PILNE: INFORMACJA DOTYCZĄCA BEZPIECZEŃSTWA**Dot.: Jednorazowe urządzenie podwiązujące PolyLoop****Do wiadomości:** Pracownia badań endoskopowych, dział ds. zarządzania ryzykiem

Identyfikator wyrobu	Numer modelu	Opis wyrobu	Numery partii	UDI
N5382130	HX-400U-30	Jednorazowe urządzenie podwiązujące PolyLoop	Wszystkie serie	04953170368615

Załącznik 1 - JEDNORAZOWE URZĄDZENIE PODWIĄZUJĄCE HX-400U-30
Zapobieganie nieprawidłowemu i niepełnemu
odłączeniu pętli

■ **Nie należy trzymać pętli za końcówkę dystalną osłony rurki, gdy pętla otacza tkankę (patrz strona 6 instrukcji stosowania)**

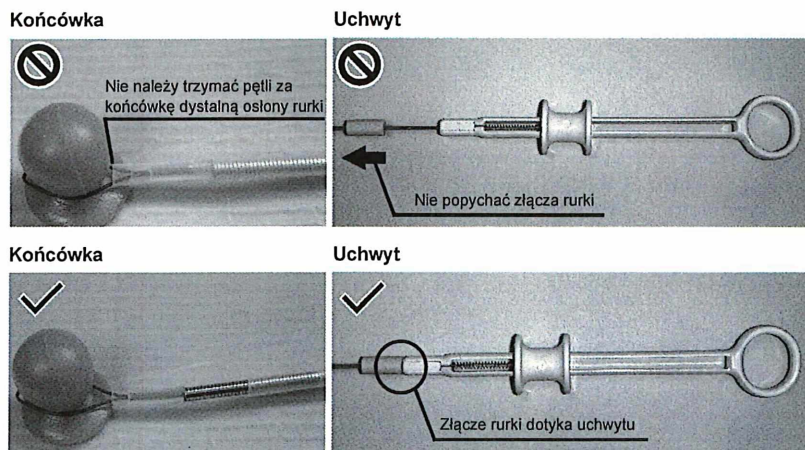
W przeciwnym razie podczas podwiązywania tkanki pętla może odłączyć się od haczyka w osłonie rurki i zaplątać się w haczyk.

■ **Nie ściągać pętli z haczyka, dopóki osłona cewki nie zostanie wysunięta z osłony rurki (patrz strona 6 instrukcji stosowania)**

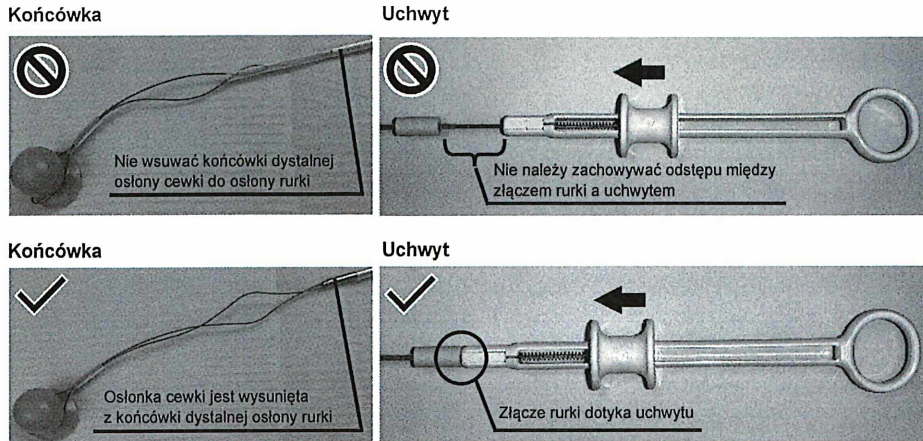
W przeciwnym razie pętla może zaplątać się w haczyk i nie będzie można jej usunąć.

■ **W celu odłączenia pętli należy trzymać prosto za proksymalny koniec osłony rurki i uchwyt przy zaworze biopsyjnym endoskopu i nacisnąć suwak (patrz strona 6 instrukcji stosowania)**

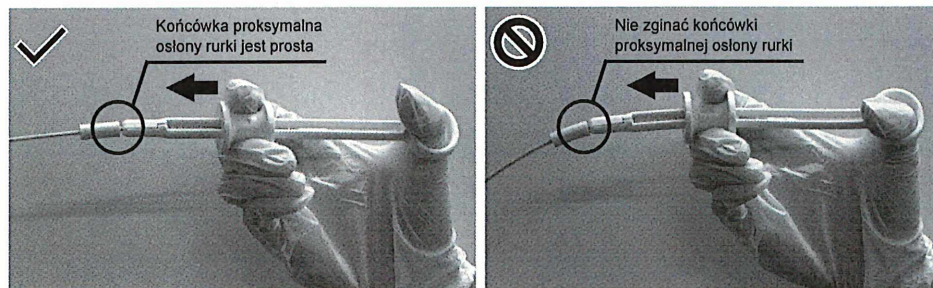
Zgięcie końcówki proksymalnej osłony rurki zwiększy opór tarcia, co może spowodować uszkodzenie uchwyty podczas popychania suwaka.
